Opdrachtgever: **Sachem Europe B.V.**

Project: **Addendum Bedrijfsbrandweerrapport (BBR)**

## **Addendum op het vigerende BBR**

### **Met referentie BE5800105I&BR001F1.0**

### **3.15 Wijziging Bijlagen 2, 3, 4 en 5**

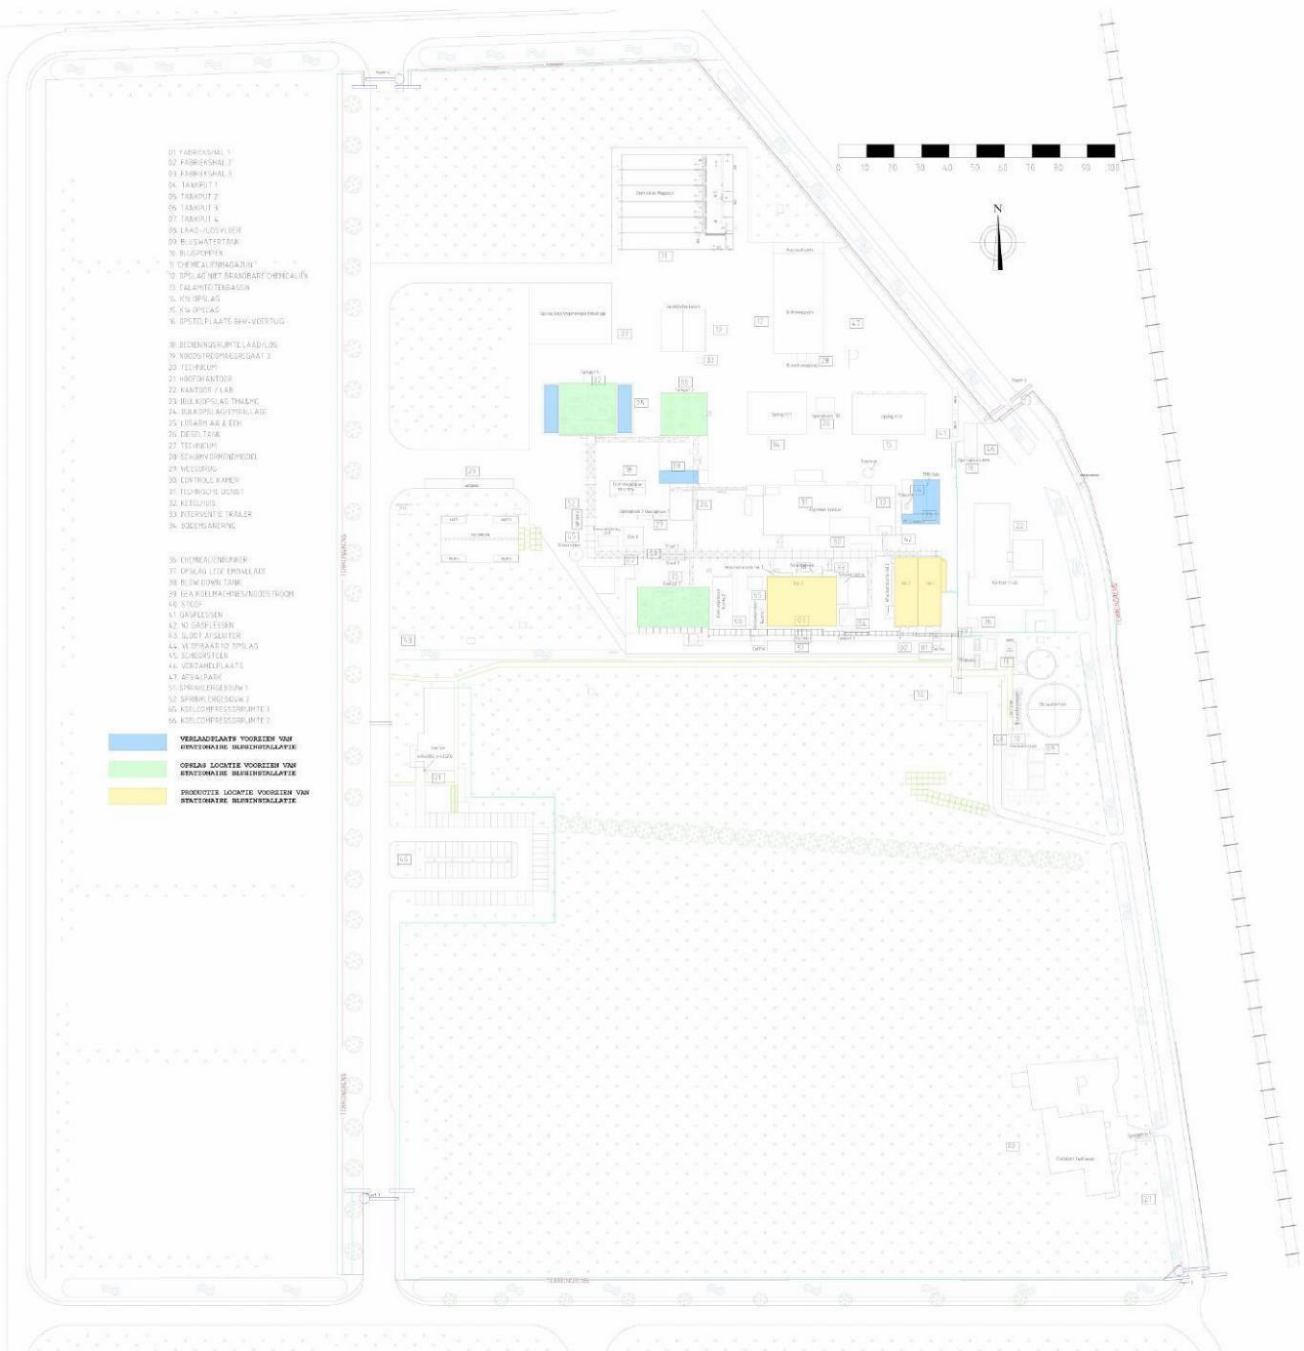
- Bijlage 2 en 3: Scenario 24 dient dusdanig aangepast te worden zodat in alle kolommen in de betreffende tabel n.v.t. is weergegeven.
- Bijlage 4: Is in zijn geheel als informatief te beschouwen. De UPD's [9] en [12] geven de uitgangspunten weer van de betreffende locaties / scenario's. Deze UPD's dienen dan ook als leidend document beschouwd te worden.
- Bijlage 4: Scenario 24 dient in het geheel verwijderd te worden.
- Bijlage 5: Is in zijn geheel als informatief te beschouwen. De UPD's [9] en [12] geven de uitgangspunten weer van de betreffende locaties / scenario's. Deze UPD's dienen dan ook als leidend document beschouwd te worden. Bijlage 5: Scenario 24 dient in het geheel verwijderd te worden.
